**AVIS RELATIF À LA PROTECTION
CONTRE LES EVENTUELS EFFETS NOCIFS ET NUISANCES
PROVOQUÉS PAR LES RAYONNEMENTS NON IONISANTS
GÉNÉRÉS PAR DES ANTENNES ÉMETTRICES STATIONNAIRES
Commune : SAINT-GEORGES-SUR-MEUSE - Exploitant : ORANGE
Référence exploitant : 478L1_3 / 30672L1_3 / 40672L1_3 / 50672L1_3**

Rapport n° 1574 / 2025

Adresse	Rue Joseph Wauters, 3 4470 SAINT-GEORGES-SUR-MEUSE (Saint-Georges-sur-Meuse)
Coordonnées Lambert belge 72	219958E 141241N
Type d'implantation	Pylône
Exploitant	ORANGE
Réf. du site de l'exploitant	478L1_3 / 30672L1_3 / 40672L1_3 / 50672L1_3

Figure 1 : Vue en plan des lieux de séjour et des points de contrôle

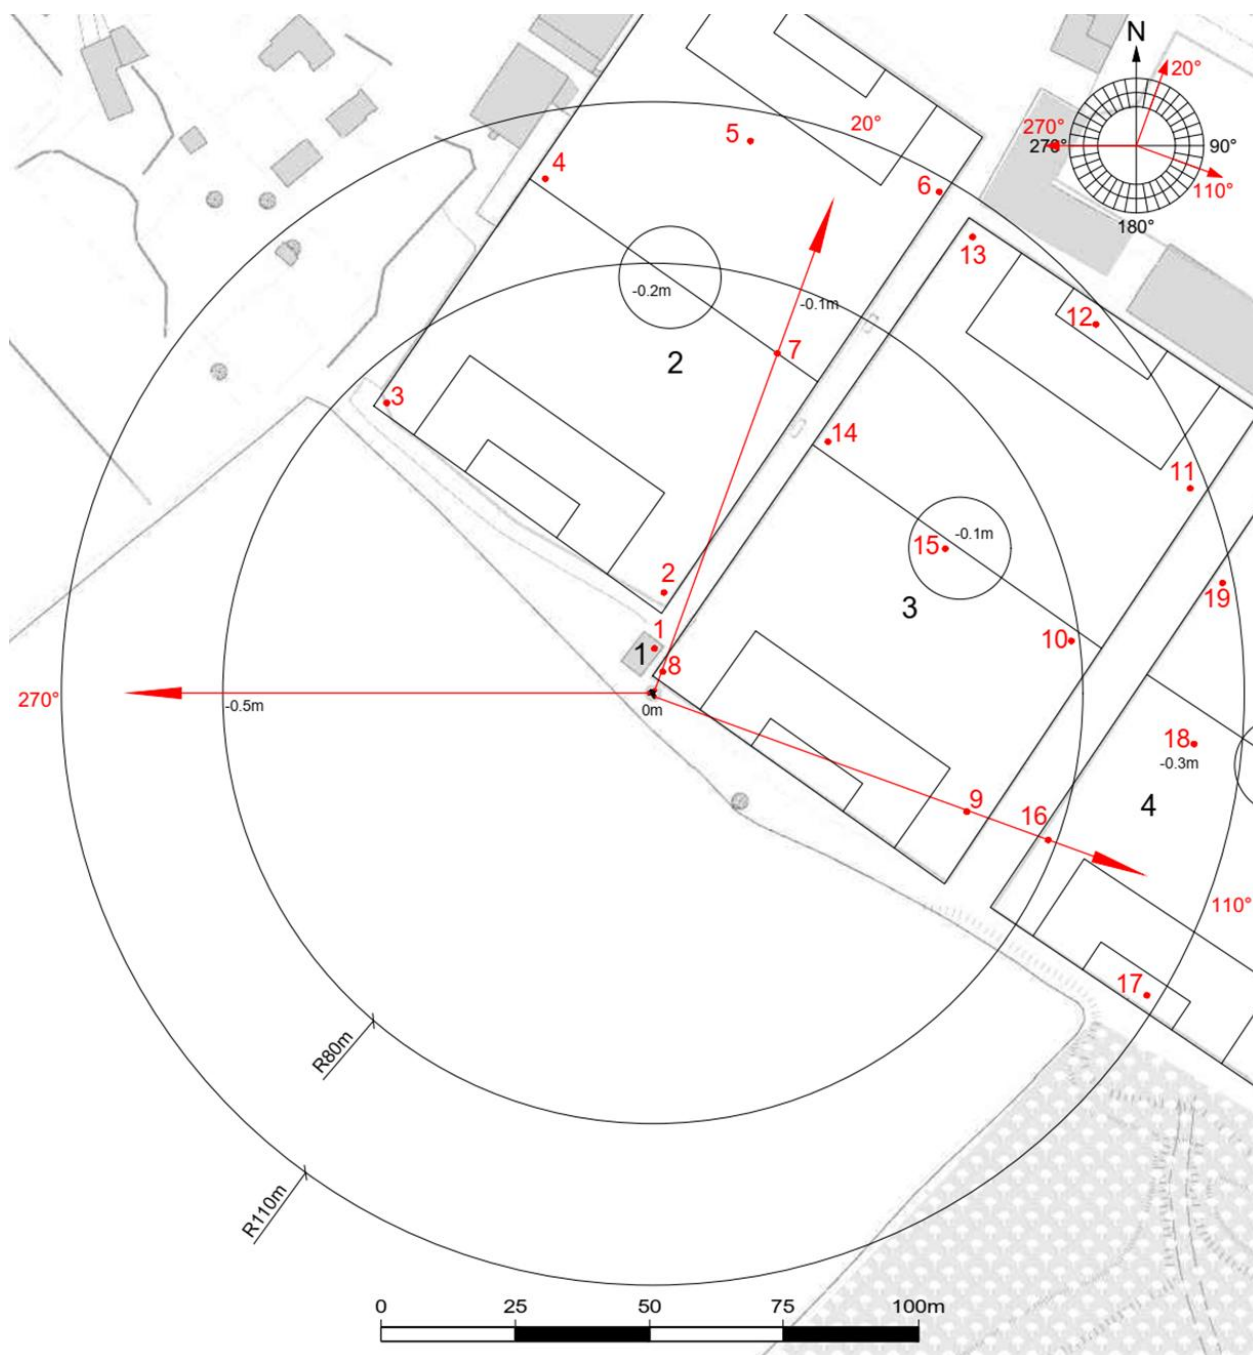
Les fréquences d'émission, la puissance rayonnée par chacune des antennes et leur gain permettent de déterminer le rayon de la zone à analyser. Tout dépassement de la limite par installation est exclu en dehors de cette zone. Le tableau 2 reprend les 35 LS² pour lesquels l'indice d'exposition est le plus élevé. Les différentes colonnes indiquent :

- le numéro du point de contrôle repris sur un des plans de la figure 1;
- le numéro du LS dans lequel se trouve le point de contrôle de la 1^{ère} colonne ;
- l'atténuation d'obstacle prise en compte pour le calcul de l'indice d'exposition dans le LS ;
- le résultat du calcul de l'indice d'exposition.

En ce qui concerne les antennes de l'installation mentionnées dans le tableau 1, la distance maximale à laquelle la limite pourrait être atteinte, à l'extérieur, est égale à 95,9 m. S'il n'y a pas de LS à une distance inférieure, les antennes respectent forcément la limite d'immission.

Dans le cas des LS situés à l'intérieur des bâtiments, une atténuation d'obstacle est prise en compte et il en résulte que la distance maximale à laquelle la limite pourrait être atteinte se réduit à 68,1 m.

Figure 2 : Vue en plan des installations d'antennes dans un rayon de 300 mètres autour de l'installation faisant l'objet de la demande d'avis

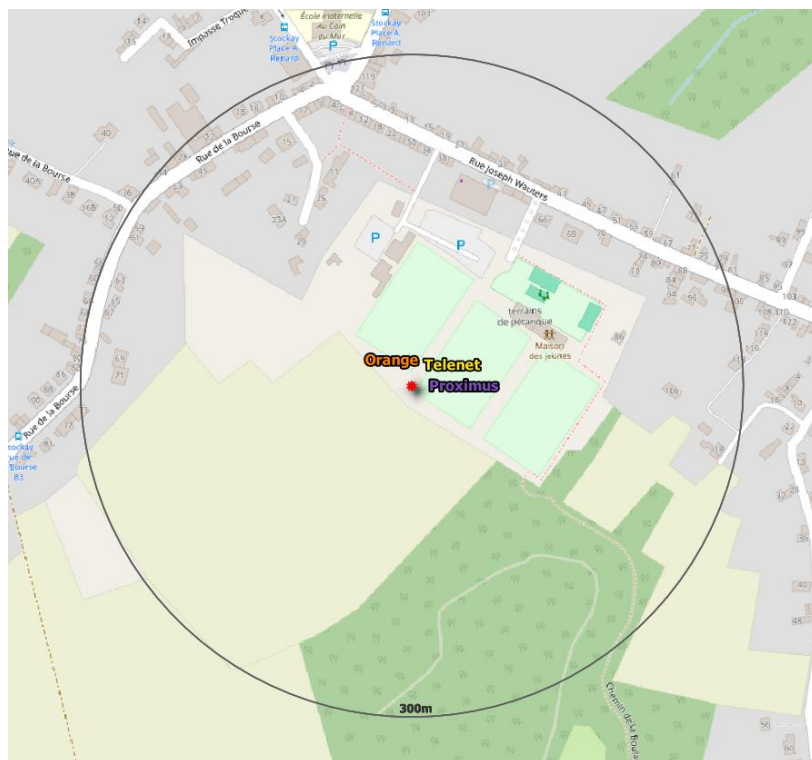
Le plan en projection verticale de la figure 2 indique la localisation des installations d'antennes émettrices stationnaires visées par le décret et situées dans un rayon de 300 mètres autour de l'installation référencée dans le paragraphe 2 et localisée au centre du cercle. Les données de localisation de ces antennes et les avis correspondant sont accessibles via le cadastre en ligne des antennes émettrices stationnaires⁸. Les installations prises en compte dans l'évaluation du respect de la limite cumulative sont les installations d'antennes émettrices déclarées en service par l'exploitant à la date du présent avis, à l'exception de l'installation référencée dans le paragraphe 2 et éventuellement d'autres installations ayant fait l'objet d'une demande d'avis à la même date et qui sont situées à l'intérieur de la zone de 300 mètres de rayon.

Compte tenu des considérations ci-dessus, il apparaît que l'intensité du rayonnement électromagnétique généré, dans les lieux de séjour situés dans un rayon de 300 mètres autour de l'installation référencée dans le paragraphe 2, par l'ensemble des antennes émettrices stationnaires de l'ensemble des exploitants du même site d'antennes émettrices stationnaires respecte la limite fixée à l'article 4, § 2 du décret.
